Parc éolien de Mas de Nai
(Joncels, 34)

**Demande de dérogation au titre des espèces
protégées**

Interprétations et mémoire en réponse à l'avis du Conseil
National de la Protection de la Nature du 14 avril 2023

Figure 215 : Histogramme comparé des impacts annuels par mortalités des chiroptères au niveau des parcs éoliens situés dans les 30 km autour du parc de Mas de Naï

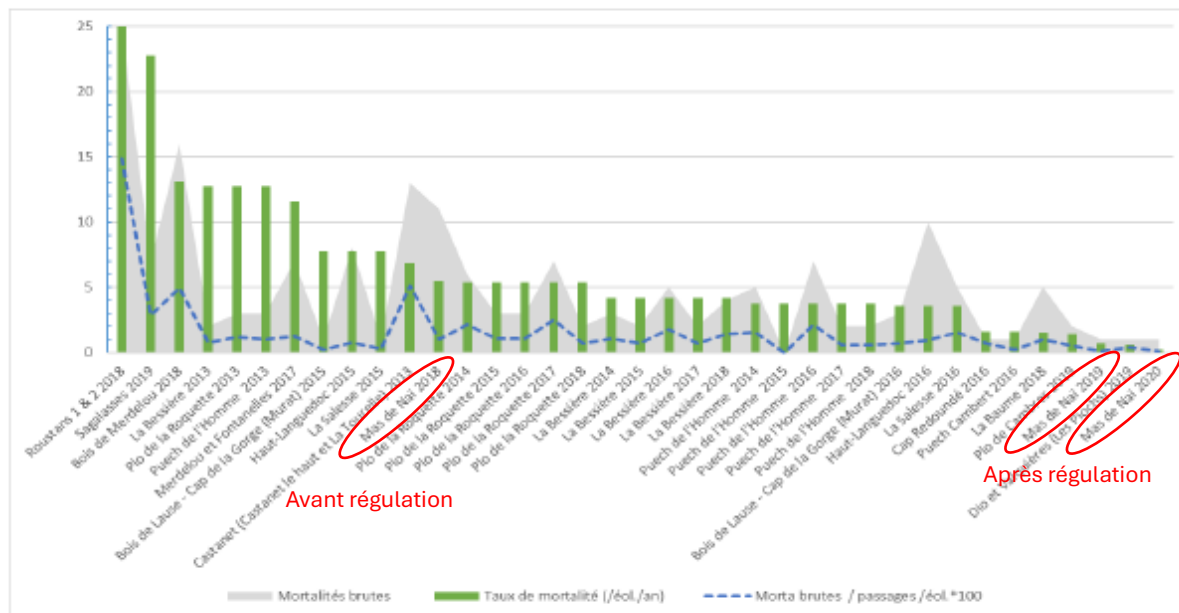
Dans l'avis du CNPN, il est écrit : « *La mortalité avant bridage (2018) est estimée à 5,5 chiroptères par éoliennes et par an, soit 77 individus par an sur tout le parc. Après bridage, elle tombe à 0,71 individus par éoliennes, soit une dizaine par an sur tout le parc. Les relevés de mortalité et le suivi acoustique du parc de mas de Naï ont été effectués dans le respect des recommandations de la circulaire de 2018. Ces suivis présentent toutefois deux limitations préoccupantes.*

La première est celle liée à l'évaluation de la mortalité, du fait de la configuration du terrain qui limite la détection des cadavres dans certaines zones trop pentues et/ou trop buissonnantes pour être prospectées. L'opérateur du suivi a tenté de corriger ce biais mais la formule adoptée laisse sceptique puisque le coefficient de correction ne peut dépasser 2, quelle que soit la proposition de surface non prospectée. Il est donc très probable que la mortalité estimée soit sous-évaluée. »

Il est **important que le CNPN reconnaisse ces résultats de très faibles impacts par mortalité du parc éolien de Mas de Naï** dans la mesure où il valide par ailleurs la conformité des protocoles utilisés.

Car, comme déjà vu au paragraphe 5 page 6, les biais de prospection avancés ici sont les mêmes que pour tout autre parc éolien. Dans d'autres types de milieux, les zones de cultures ou comme les prairies hautes, une partie des carrés de prospections n'est quasi-systématiquement pas prospectable. L'utilisation du coefficient surfacique pour tenir compte de ce biais n'est pas une « tentative de correction » de la part de l'opérateur, mais bien aussi une prescription du protocole de suivi environnemental version 2018 porté par le MTES en application de l'article 12 de l'arrêté du 26 août 2011 (cf. p. 11 et 16 du protocole). **Et au contraire de ce que le CNPN avance, moins la surface de prospection est importante, plus le coefficient surfacique est important et plus la fourchette de résultats est large et surévaluée par rapport à la réalité.** Car la distribution spatiale des cadavres de chiroptères sous les éoliennes n'est pas homogène, clairement plus concentrée proche des machines qu'à distance. Or, comme le coefficient surfacique pondère les résultats de façon homogène sur la base des mortalités brutes trouvées au niveau des milieux le plus facilement prospectables proches des mâts, cela surévalue logiquement l'estimation au niveau des zones non prospectables (sous-bois périphériques).

Finalement, dès lors que les résultats sont obtenus à l'aide de protocoles non seulement conformes mais aussi qualitatifs compte tenu de la pression de prospection importante (78 passages, soit 4 fois le minimum requis) et qu'ils sont aussi cohérents à l'échelle interannuelle avec l'intervention de la mesure de régulation, **il est important de reconnaître cette très faible mortalité résiduelle générée par ce parc après mesure** (la plus faible de l'ensemble des parcs

situés dans les 30 kms après régulation, pour tous critères d'analyse, cf. fig. 218 page 220), **et donc l'efficacité de cette mesure de régulation.**

Ces résultats de mortalités résiduelles estimées de moins de 2 chauves-souris par éoliennes et par an doivent être reconnus comme non significatifs (Cf. classification OPRECh 2022, ou critères d'analyse allemands...), d'autant qu'ils concernent en plus ici des pipistrelles communes et non des espèces hautement patrimoniales. De façon plus générale, l'efficacité des mesures de régulations des éoliennes en faveur des chiroptères est aujourd'hui de plus en plus documentée scientifiquement à l'échelle nationale et internationale (cf. OPRECh 2022, Whitby 2022...), mais la reconnaissance d'efficacité a parfois du mal à effacer certains préjugés historiques.

Figure 176 Range des signaux de fréquence modulée de *T. teniotis* (Molosse de Cestoni) et *N. lasiopterus* (Grande noctule) près d'obstacles et signaux alternés en fréquence (Barataud Juin 2019)

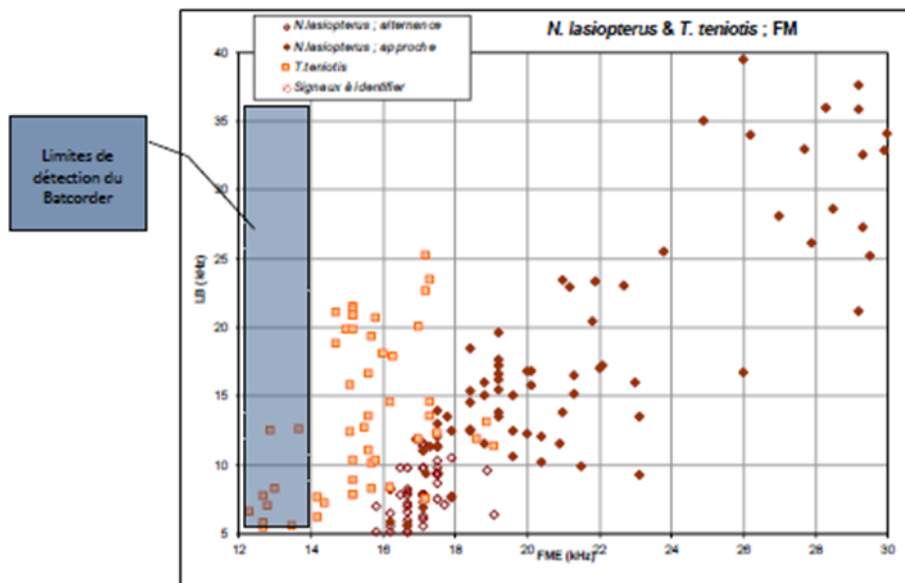
Il est écrit en suivant : « *Au niveau acoustique ensuite. Les enregistreurs d'ultrasons utilisés (Batcorder) sont d'excellente qualité et remarquablement fiables. Conçus en Allemagne ils ne sont cependant pas bien adaptés aux régions méridionales où deux espèces de chauves-souris, la Grande Noctule et, plus encore, le Molosse de Cestoni, émettent à des fréquences bien inférieures à celles des autres espèces et, malheureusement, en grande partie en-dessous du seuil de déclenchement des Batcorders. L'auteur de l'étude a tenté dans une très longue argumentation de démontrer que cela n'affectait pas la détection des Grandes Noctules mais le CNPN ne peut se ranger à son avis. Le cas du Molosse, de toute façon, n'est pas résolu. Le suivi acoustique a donc fortement minoré, sinon complètement ignoré ces deux espèces dont la sensibilité aux collisions est pourtant particulièrement élevée.*

Les limites des Batcorders en basse fréquence (<14 KHz) sont détaillées de façon transparente dans le rapport de demande de dérogation. Elles démontrent, sur la base des références de l'expert international en bioacoustique des chiroptères M. Barataud (cf. fig. 176), que **l'effet de ces limites est très relatif, et tout particulièrement pour la Grande noctule.** A tel point d'ailleurs, que c'est bien à l'aide de cet outil que la connaissance de cette espèce en France a progressé, ayant permis la découverte en 2012 des premiers gîtes de mise-bas en Auvergne, puis

de 5 autres colonies depuis, dont une à 80 km au sud-sud-ouest du site (contreforts nord de la Montagne noire) et qui semble correspondre à la colonie la plus proche du secteur. **Affirmer que « le suivi acoustique à fortement minoré voire complètement ignoré ces deux espèces » est tout simplement faux. Cela témoigne d'une méconnaissance globale du CNPN sur ces aspects de bioacoustiques et notamment ceux relatifs au Batcorder.** Il véhicule en effet régulièrement ce préjugé daté selon lequel le seuil de détection de cet outil serait de 16 KHz et non de 14 KHz. C'est bien la raison pour laquelle ces limites sont détaillées dans le rapport. Et malgré cela, le CNPN reste sur une position dogmatique en avançant qu'il ne « peut pas se ranger » à ce qu'il considère comme une « tentative d'argumentation ». Il **n'amène pour autant aucune contre-argumentation technique pour justifier cette position** scientifiquement fausse.
